Wettbewerb in zwei Stufen für den Neubau der Landesbank und eines Postamtes in Vaduz

Projekt Nr. 1. Verfasser: Dr. Roland Rohn, Zürich

Beurteilung durch das Preisgericht

Erdgeschoss 1:2000

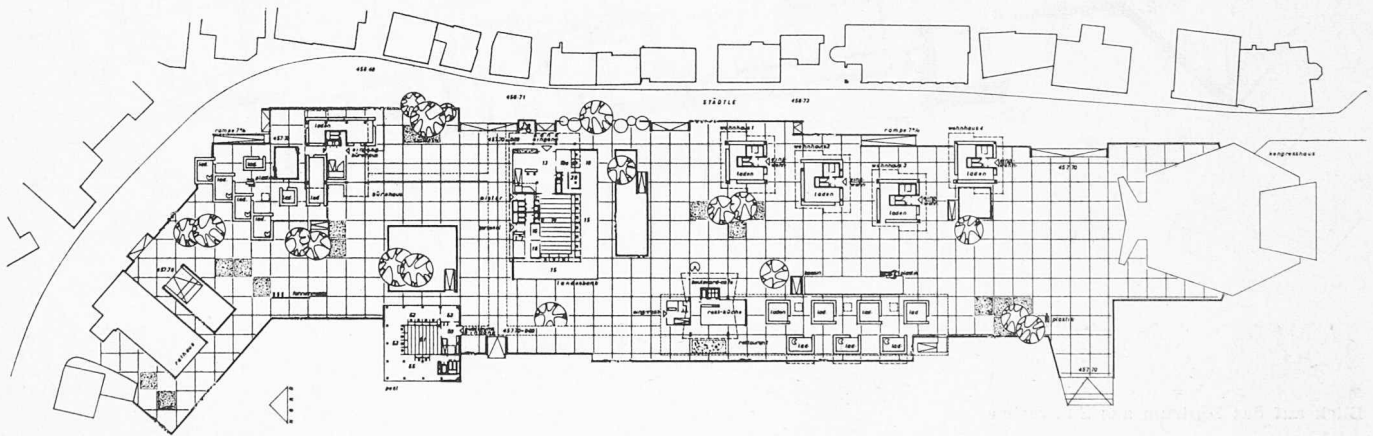
Das Projekt nimmt auf die Gegebenheiten der baulichen Verhältnisse und auf die Parzellierung Rücksicht. Die Verteilung und Differenzierung der Baukörper ist massstäblich gut empfunden. Die neue Bebauung gliedert sich in die vorhandene ein. Es wird eine schöne Folge von gut dimensionierten und abwechslungsreichen

Plätzen und Räumen geschaffen mit sinnvollem Einbezug der heutigen Bebauung. Der Gedanke eines modernen Kerns ist schön vorgetragen. Das Eliminieren der heutigen Landesbank beim vorgeschlagenen Kongresshaus ist vorläufig undenkbar. Der eingeschossige Vorbau der Bank gegen Parzelle 782 erfordert das gleiche Recht für den Nachbarn.

1. Untergeschoss 1:2000

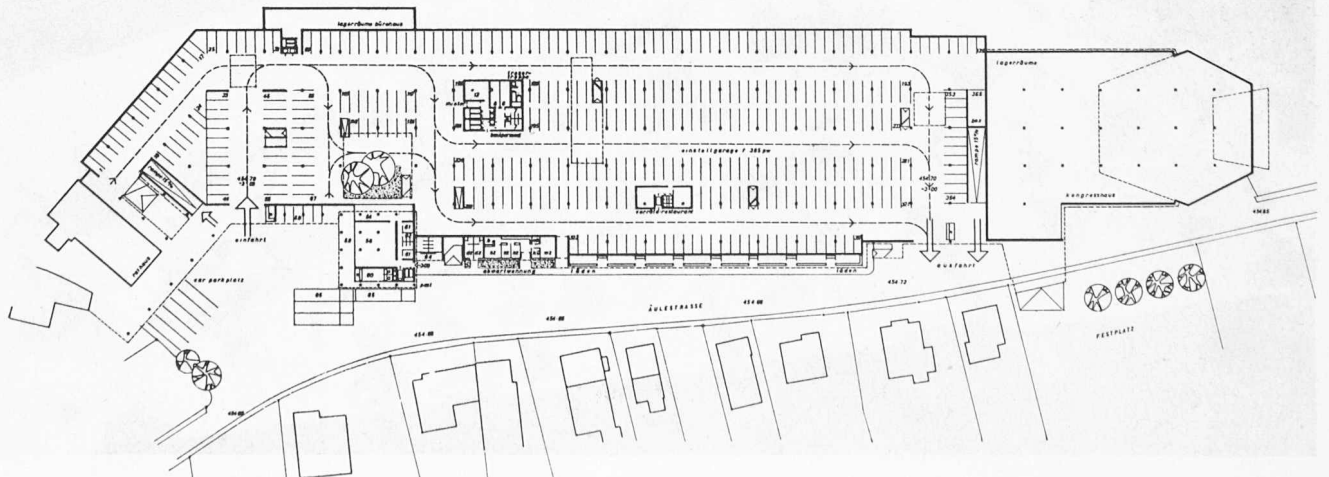
Die Bank ist betrieblich im innern und äusseren Verkehr grundsätzlich richtig organisiert, Kundenzugang vom Städtle mit Vorhalle, von wo Schalter, Wertschriftenhalle, Kundentresor sowie die Räume der Direktion auf kürzestem Wege übersichtlich erreicht werden können, sind gut disponiert. Die Vorhalle ist zu gross (ca. 95 m², statt 25—30 m²) und die Büroräume hinter den Schalteranlagen sind zu wenig tief. Mieter- und Personalzugänge sowie die Zugänge zu den Garderoben, dem Banktresor und den Archivräumen sind zweckmässig angeordnet. Die Obergeschosse sind rationell und übersichtlich organisiert mit einer schön gelegenen Kantine auf der Dachterrasse. Der Baukubus innerhalb der gegebenen Baubegrenzungslinie verhält sich massstäblich richtig zur Gesamtanlage und

bietet in seiner Gliederung eine gute Grundlage für die Weiterbearbeitung. Kubikinhalte 16 192 m³.

Post: Zweckmässige Lage des Postgebäudes mit Publikumseingang von der Fussgängerebene im Geschäftszentrum. Die Lage des Postautohofes ist richtig, doch wäre ein gedeckter Halteplatz zweckmässig. Die Betriebsorganisation im Postgebäude befriedigt, betriebserschwerend ist jedoch, dass der Boteneingang nicht auf gleichem Niveau wie der Büroraum liegt. Die Anordnung des Postmuseums und der Wertzeichenverkaufsstelle ist gut. Das Wertzeichenbüro ist zu klein. Kubikinhalte 7735 m³.

Die gemeinsame Abwartwohnung für Bank und Post ist an der Verkehrsstrasse ungünstig gelegen.

Untergeschoss 1:700

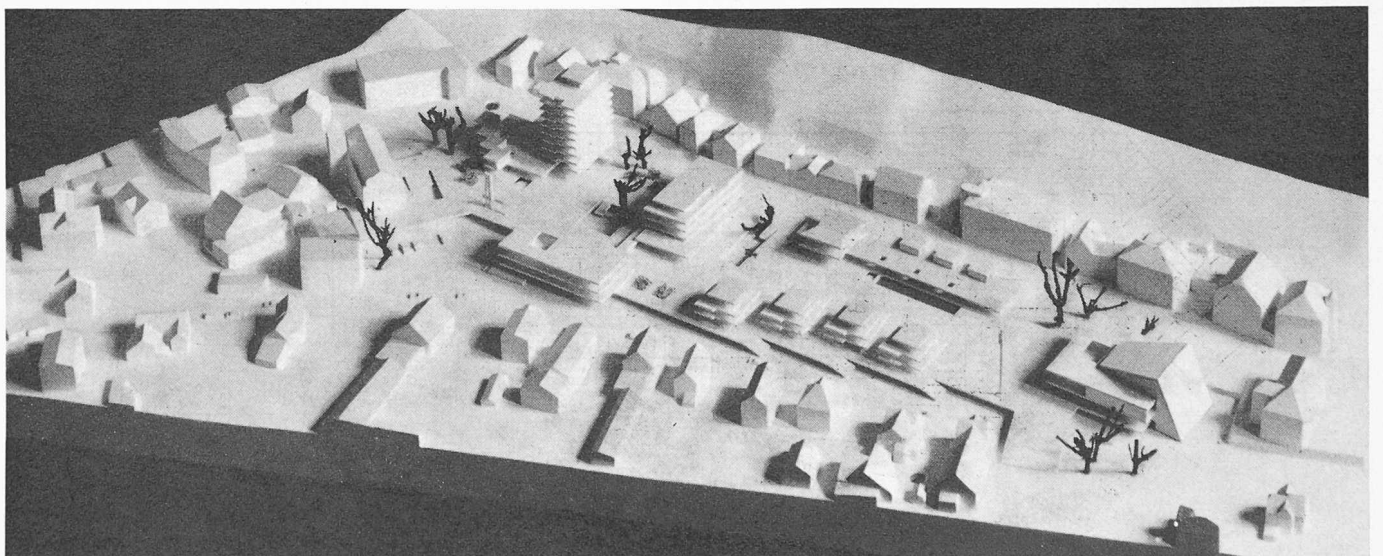
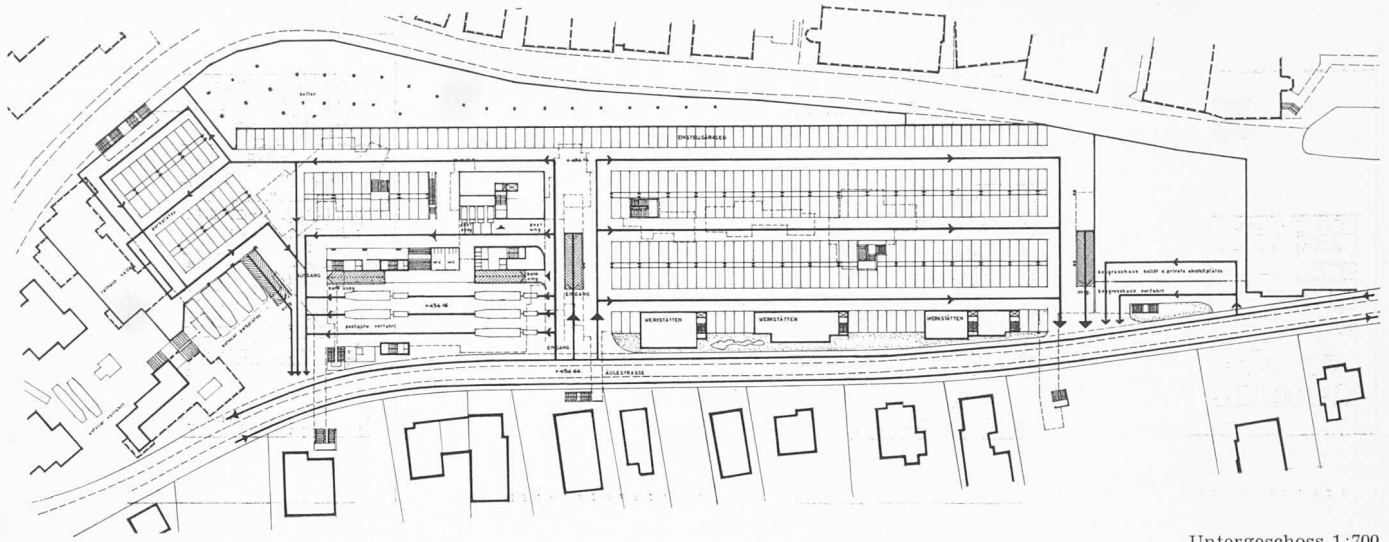
Die Anregungen des Preisgerichtes wurden berücksichtigt, wodurch die städtebauliche Situation insbesondere gegen die bestehende Landesbank verbessert worden ist, desgleichen sind in bezug auf die Realisierbarkeit Verbesserungen feststellbar. Die Staffelung der Bauten an der Aeulestrasse wirkt sich vorteilhaft aus. Die unterirdische Garage der ersten Etappe ist in der vorgeschlagenen Form unpraktisch und aufwendig. Die Verlegung von Bankräumen in die Parkgeschosse verhindert eine rationelle Ausnützung derselben. Das Projekt hält sich mit Ausnahme einer geringfügigen Ueberschreitung der Baubegrenzungslinie an der Nordseite gegen den Rathausvorplatz, an das zur Verfügung stehende Baugelände, wodurch die erste Etappe ohne Schwierigkeiten ausgeführt werden kann. Für die Realisierung der zweiten Etappe hingegen bietet das Projekt wegen geringer Ausnützung des Bodens erhebliche Schwierigkeiten. Das Erdgeschoss und die Obergeschosse der Bank sind im allgemeinen sparsam und zweckmässig organisiert. Die Verbindung zwischen Depothalle und Schalterhalle ist nur über die Vorhalle möglich. Die Büros hinter der Schalterhalle sind nach wie vor zu wenig tief. Die Schalterhalle ist durch das seitliche Oberlicht gut belichtet.

Der für die Post zur Verfügung stehende Raum erlaubt eine zweckmässige Einteilung nach betrieblichen Gesichtspunkten. Im einzelnen befriedigt die vorgeschlagene Organisation noch nicht. Der Postautohalteplatz ist als guter Vorschlag zu bewerten. Die relativ niedrige Kubatur der Bank wird durch die erwähnte sparsame Bemessung der Büro- und Verkehrsräume und durch konzentrierte Anordnung derselben erreicht. Die architektonische Durchbildung der grossen Bauaufgabe ist im Schematischen steckengeblieben. Die vorgeschlagene Form bringt den Charakter der Landesbank nicht zum Ausdruck.
